京都大学複合原子力科学研究所の原子炉施設  
[京都大学臨界実験装置(KUCA)]の変更に係る  
設計及び工事の計画の承認申請書

(KUCA軽水減速炉心用低濃縮燃料要素の製作)  
(KUCA固体減速炉心用低濃縮燃料要素の製作)

京都大学複合原子力科学研究所

2023年6月5日

## ② 機器・配管系

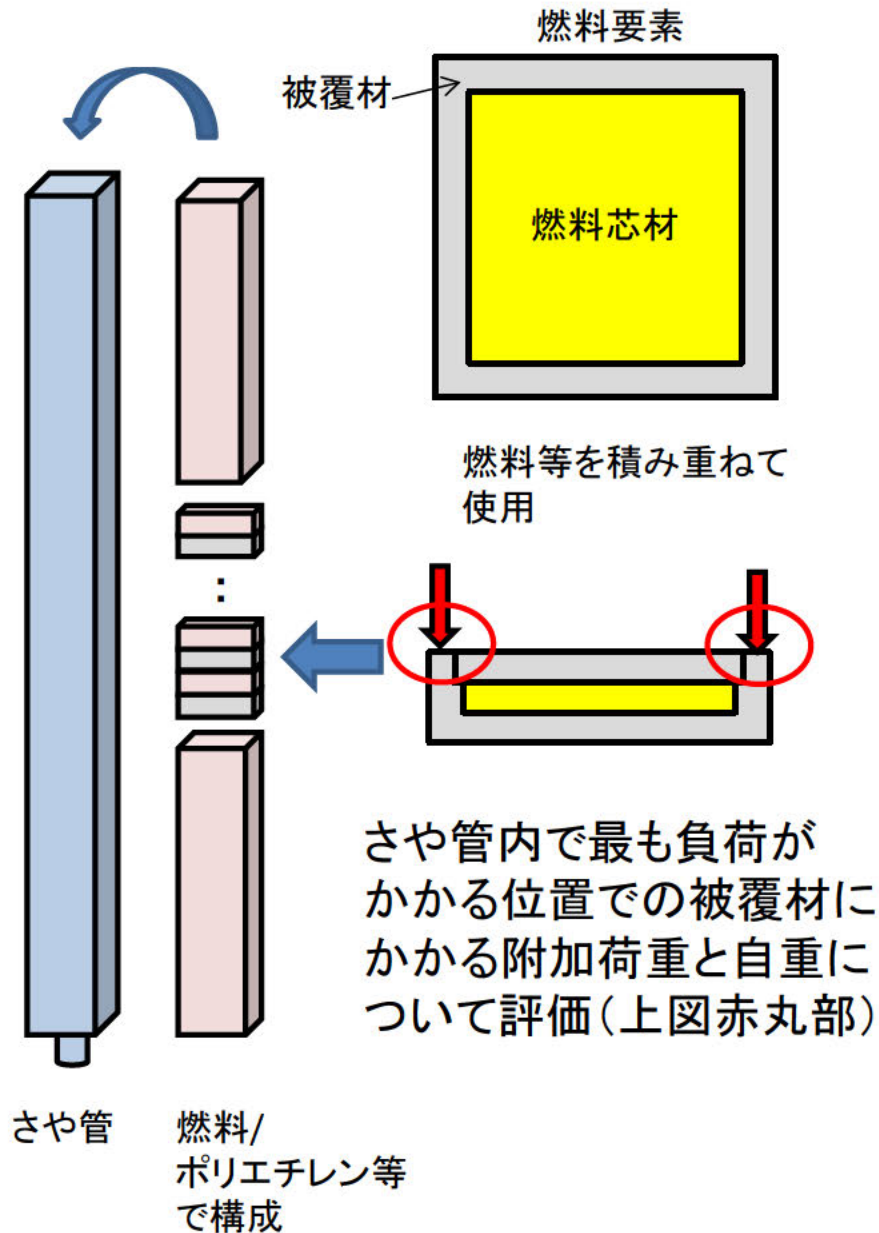
| No. | 質問内容  |
|-----|---|
| ①   | <p>【技術基準規則第22条第2項】<br/>技術基準規則第6条(地震による損傷の防止)を適合対象条項から除いているのであれば、技術基準規則第22条第2項「燃料体、減速材及び反射材並びに炉心支持構造物は、最高使用圧力、自重、附加荷重その他の燃料体、減速材及び反射材並びに炉心支持構造物に加わる負荷に耐えられるものでなければならない。」において、地震荷重を考慮しなければならない。これを適合性の資料に加えること。</p> |

- 「基準地震動及び耐震設計方針に係る審査ガイド」(5.2.1節)によると、機器・配管系の静的地震力について「耐震重要度分類の各クラスの地震力は、上記5.2.1節に示す地震層せん断力係数に施設の重要度分類に応じた係数(Cクラスの場合は1.0)を乗じたものを水平震度とし、当該水平震度及び上記5.2.1の鉛直震度をそれぞれ20%増しとした震度から求めること。」と記載されている。
- 「耐震設計に係る設工認審査ガイド」(2.3節 設計用地震力の算定)によると、具体的な地震力は下記のようになる。

- 上表のとおり、耐震設計では鉛直方向の地震力は考慮する必要は無いが、安全側に水平方向と同じ地震力が働いたと仮定する。その場合、燃料要素等の下端部に対し、それより上にある重量の荷重に加えて下方向の地震荷重が加わる。そのため下端部には通常の静的な荷重(重量に1.0を掛けた荷重)と地震力による荷重(重量に0.24を掛けた荷重)が加わるので、地震力を考慮しない場合の付加荷重を1.24倍した荷重が加わると仮定することになる。

## 固体第2項

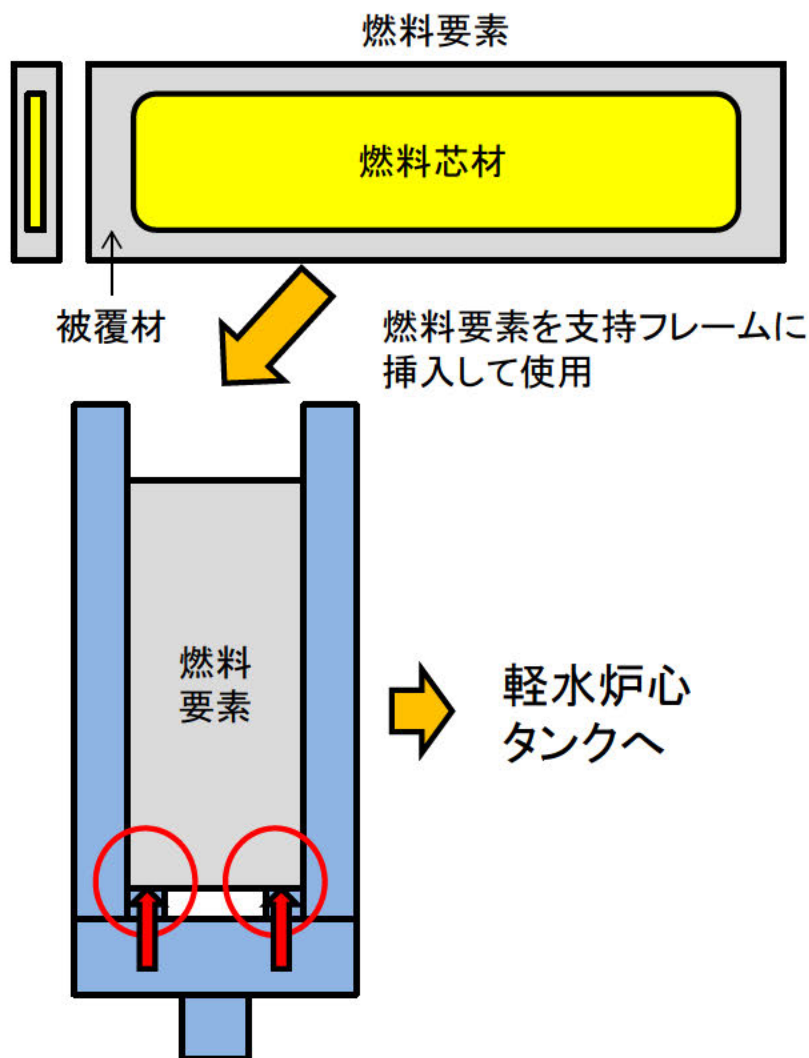
| No. | 質問内容   |
|-----|--|
| ①   | <p><b>【技術基準規則第22条第2項】</b><br/>技術基準規則第6条(地震による損傷の防止)を適合対象条項から除いているのであれば、技術基準規則第22条第2項「燃料体、減速材及び反射材並びに炉心支持構造物は、最高使用圧力、自重、附加荷重その他の燃料体、減速材及び反射材並びに炉心支持構造物に加わる負荷に耐えられるものでなければならない。」において、地震荷重を考慮しなければならない。これを適合性の資料に加えること。</p>   |

燃料要素はアルミニウム製の額縁の内部にウランモリブデン・アルミニウム分散型燃料のコンパクト(圧縮して成型したもの)を入れ、その上にアルミニウム製の板を置いて周囲を溶接している構造である。燃料要素は燃料さや管に収納されて炉心格子板に固定し、常圧の条件下で使用されるため、燃料芯材の強度は考慮せず、負荷がかかる被覆材への追加荷重及び自重を評価の対象とする。

| 追加荷重[N/mm <sup>2</sup> ] | 被覆材の耐力 [N/mm <sup>2</sup> ] |
| [Redacted]               | 63.7                        |

↓ × 1.24 = [Redacted]

地震荷重を考慮しても、アルミニウム被覆材の耐力に対して十分に小さく、要求事項に適合する設計
